INFORME N° 00462-2024-SENACE-PE/DEAR

: Evaluación Final del «Primer Informe Técnico Sustentatorio de la Segunda Modificación del Estudio de Impacto Ambiental de la Unidad Minera Inmaculada», presentado por Compañía Minera Ares S.A.C.

El presente informe tiene por objeto evaluar si las observaciones formuladas al Primer ITS Inmaculada, han sido debidamente subsanadas por el Titular, a fin de que la DEAR Senace se pronuncie de acuerdo con la normativa sectorial aplicable.

Figura N° 13. Arreglo general del lavadero de volquetes

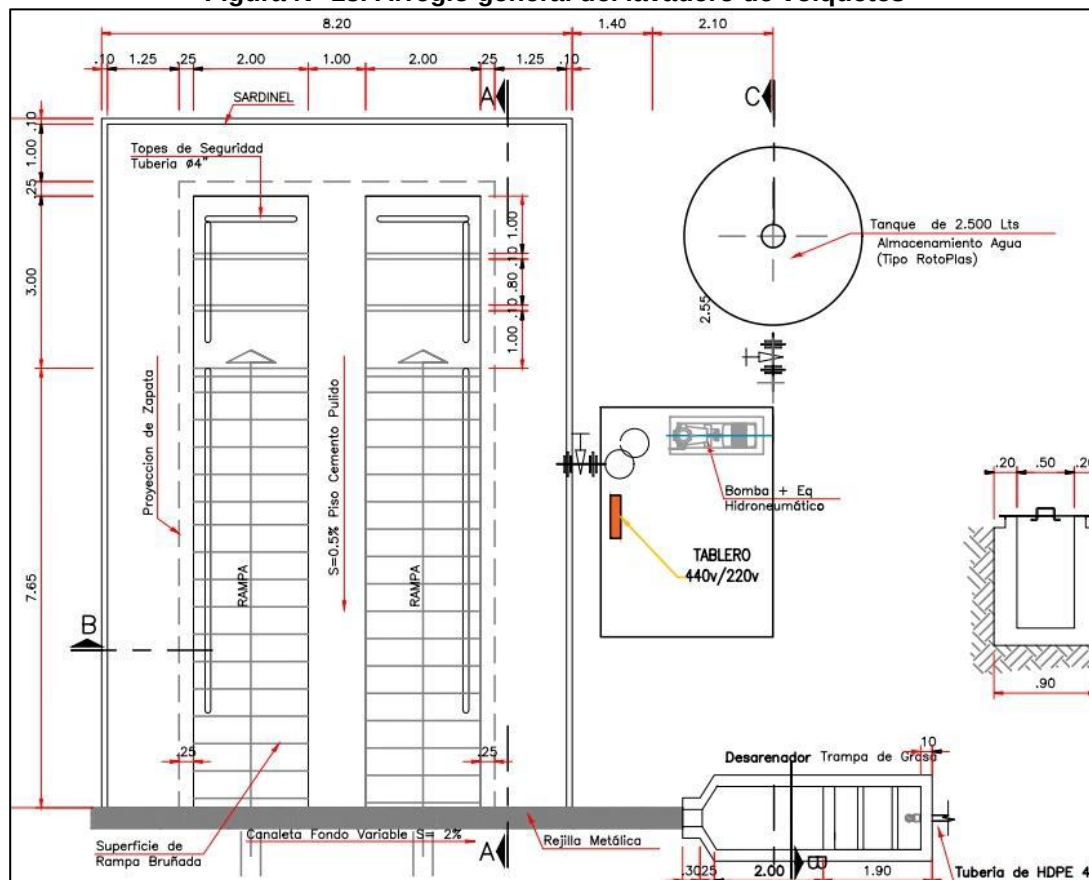
No	Ítem	Fundamento/Sustento	Observaciones	Levantamiento	Absuelta Sí/No
		c) De la Figura 9.7.5-1 Arreglo general del lavadero de volquetes y de la Tabla 9.7.5-4 Materiales a usar en la etapa de construcción, se observa que el Titular señala que instalará un tanque de 2500 L tipo Rotoplas; además, en el ítem 9.7.5.5.4. requerimiento de agua, el Titular señala que usará aproximadamente 90 m³/mes de agua que provendrá de la red existente proveniente del tanque de agua industrial de la planta de procesos metalúrgicos; sin embargo, del Plano CMA 51020300-1-1380-202-DTL-0004 del Anexo 9.5 del Apéndice, no se observa la tubería que alimenta el tanque Rotoplas, por otro lado, tampoco se precisa el IGA de aprobación de la <u>red existente</u> del tanque de agua industrial de la planta de procesos, ni se ha incluido la etapa constructiva de la instalación de la tubería que alimentará el tanque Rotoplas. d) En el ítem 9.7.5.4. Descripción de las actividades de construcción, el Titular señala que realizará la nivelación del área donde se emplazará el lavadero de volquetes y la tubería; no obstante, no realiza la estimación del movimiento de tierras (corte y relleno) e) El Titular señala que los residuos serán manejados según lo aprobado en la	volquetes; finalmente, de identificar interferencias con las huellas de otros componentes aprobados señalar el IGA de aprobación y las medidas propuestas para no afectar la funcionalidad del componente aprobado. Finalmente, en caso de indicar el IGA de aprobación de la "red existente", cambiar la denominación a "red aprobada", es de precisar que la evaluación se realiza sobre componentes aprobados, por lo que el Titular debe verificar todo el expediente, y especificar el IGA de aprobación de los componentes denominados existentes, y corregir la denominación a "aprobado". d) Realizar la estimación del movimiento de tierras (corte y relleno) para la implementación del lavadero de volquetes, asimismo, precisar la disposición final del material de corte (IGA de aprobación), y la cantera de donde obtendrá el material de relleno (IGA de aprobación). e) Estimar y señalar la disposición final de los residuos generados durante la etapa constructiva y operativa (pozas sedimentadoras, trampa de grasas); señalar el caudal de los efluentes del lavadero de volquetes.	fueron aprobados en el Segundo ITS de la MEIA, mediante R.D. N°005-2018-SENACE.JEF/DEAR. c) El Titular modifica el ítem 9.7.6.5.4 "Requerimiento de agua", y precisa que "(...) La cantidad de agua requerida para las actividades operativas del lavadero de volquetes será de 4 m³/día aproximadamente. El agua requerida será llevada mediante una cisterna de agua y depositada al tanque de 2,500 litros de tipo Rotoplas. Cabe precisar que el agua requerida provendrá de las filtraciones de la galería nivel 4,300, que cuenta con permiso de derecho de uso de agua aprobado mediante la R.A. N°064-2015-ANA-AAA I-CO-ALA.O-P (...)", por lo que el Titular ya no requerirá implementar una tubería de abastecimiento de agua al tanque de Rotoplas. Asimismo, incluye el Diagrama 9.7-3 "Balance de agua del lavadero de volquetes", y precisa que la capacidad del Tanque de agua Rotoplas es de 2,500 litros; sin embargo, se depositará 02 veces al día al Tanque de agua para satisfacer la demanda. Por otro lado, la tubería para la descarga de agua tratada propuesta Primer ITS Inmaculada cruzará los accesos que fueron aprobados en el Segundo ITS de la MEIA aprobado mediante la R.D. N°005-2018-SENACE.JEF/DEAR.
